LIETUVOS ARCHITEKTŲ RŪMŲ
VILNIAUS REGIONINĖS ARCHITEKTŪROS TARYBOS
IŠVADA

2022 m. gegužės 25 d. prie Lietuvos architektų rūmų veikianti Vilniaus regioninė architektūros taryba svarstė UAB „Vingio turtas“ prašymą dėl **Prekybos paskirties pastato Geležinio Vilko g. 2, Vilniuje, statybos projektinių pasiūlymų** (toliau – Projektas):

ATSAKYMAI Į 2022-05-25 VILNIAUS REGIONINĖS TARYBOS IŠVADĄ 2022 06 22

PREKYBOS PASKIRTIES (7.3) PASTATO
GELEŽINIO VILKO G.2, VILNIUJE STATYBOS PROJEKTAS

2 KINO CENTRO LYĢIS
5 KINO SALĒS

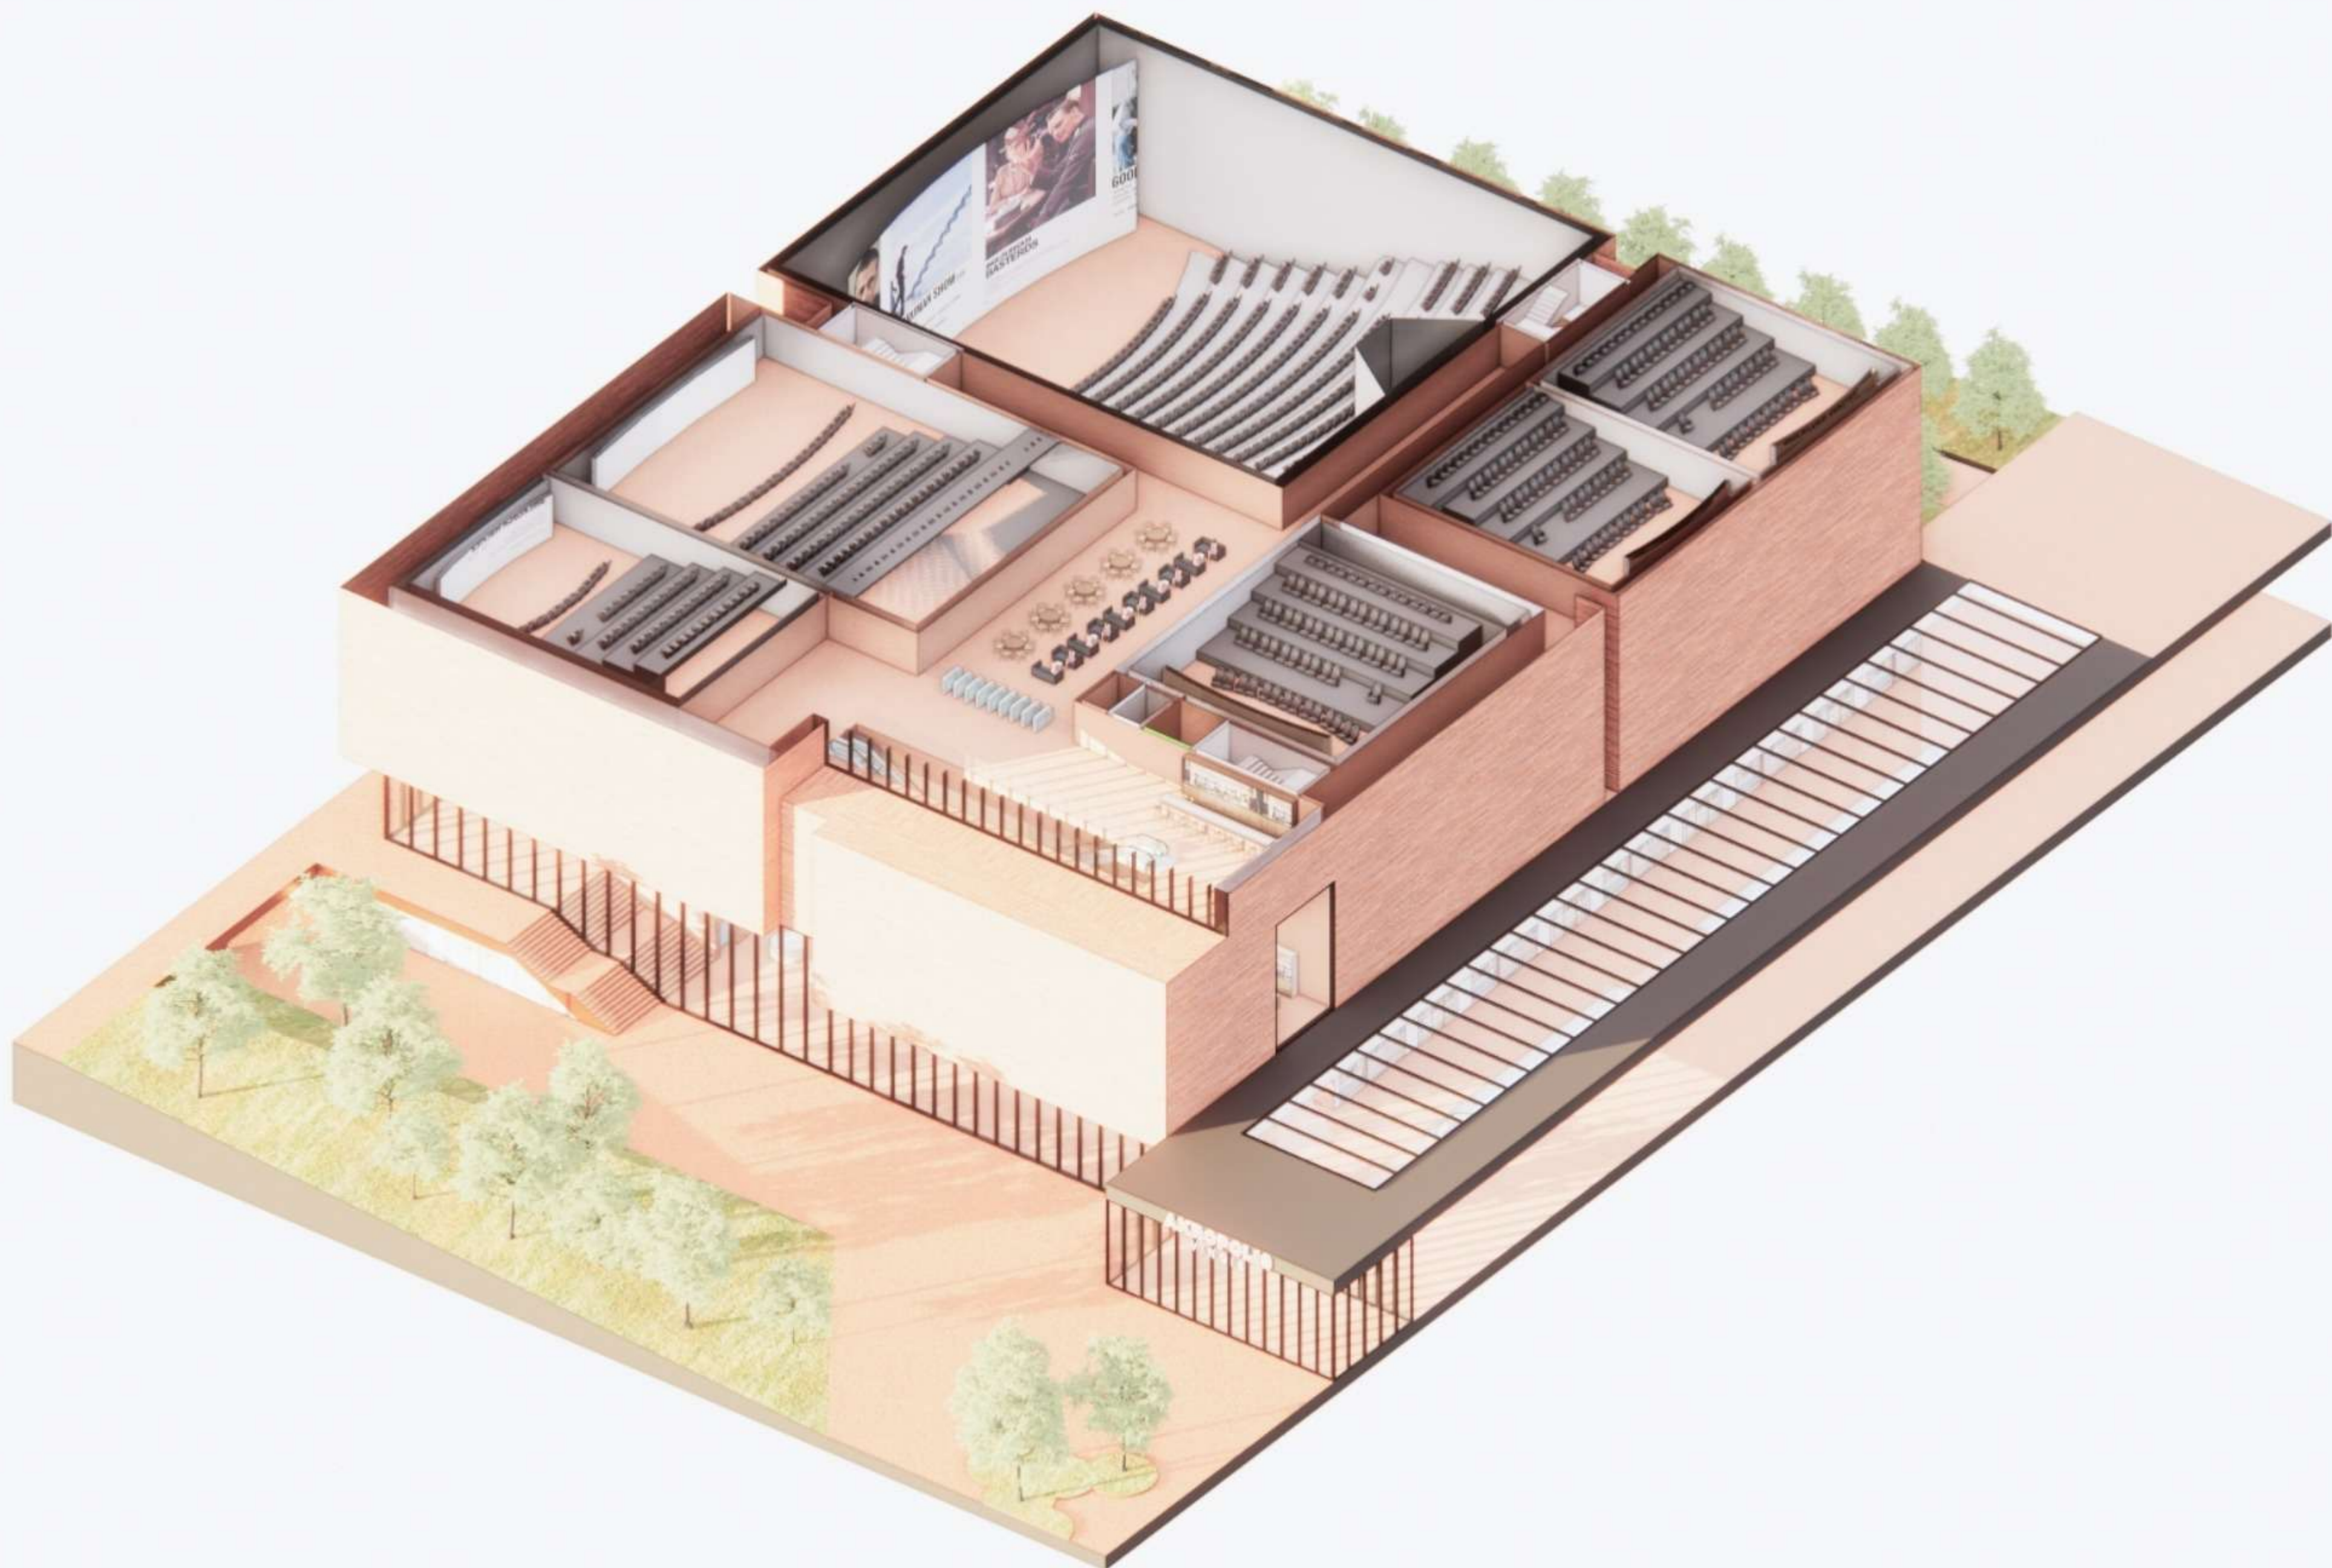
2. Teigiamai vertinamas komplekso kampų akcentavimas ar išryškinimas, tačiau rekomenduojama paieškoti tinkamesnės bei labiau derančios kampinių tūrių architektūrinės išraiškos. Pasitikrinti komplekse siūlomo dydžio konferencijų ir koncerto salių integralumą į bendrą miesto audinį.

IŠDAVĖ	NUMERIS	TARYBOS REKOMENDACIJA	ATSAKYMAS
LIETUVOS ARCHITEKTŲ RŪMŲ VILNIAUS REGIONINĖS ARCHITEKTŪROS TARYBOS IŠVADA DATA: 2022-05-25	1	Pagrįsti transporto patekimo į teritoriją ir judėjimo sprendinius išsamia analize ir skaičiavimais, taip pat atsižvelgiant į aplinkinių teritorijų įtaką bei transporto poreikius. Modeliuojant transporto judėjimą, kompleksiskai vertinti visas numatomas transporto rūšis (automobilių, krovinio, viešojo, dviračių) ir būsimus jų srautus (pakartojama 2021-11-24 Tarybos posėdžio rekomendacija).	Pastaba priimta. Pridėti skaičiavimai ir analizės. Žr.: aiškinamojo rašto 47psl. (Transporto srautai), 49psl. (Susisiekimas automobiliais), 53psl. (Susisiekimas dviračiais), 55psl. (Susisiekimas pėsčiomis), 59psl. (Susisiekimas pėsčiomis nuo viešojo transporto stotelių). Žr.: Pagrindinės bylos priedus 1, 2, 3, 10.
	2	Teigiamai vertinamas komplekso kampų akcentavimas ar išryškinimas, tačiau rekomenduojama paieškoti tinkamesnės bei labiau derančios kampinių tūrių architektūrinės išraiškos. Pasitikrinti komplekse siūlomo dydžio konferencijų ir koncerto salių integralumą į bendrą miesto audinį.	Pastaba priimta. Tūrių kompozicija patikslinta. Žr.: šio dokumento PRIEDĄ NR.1.
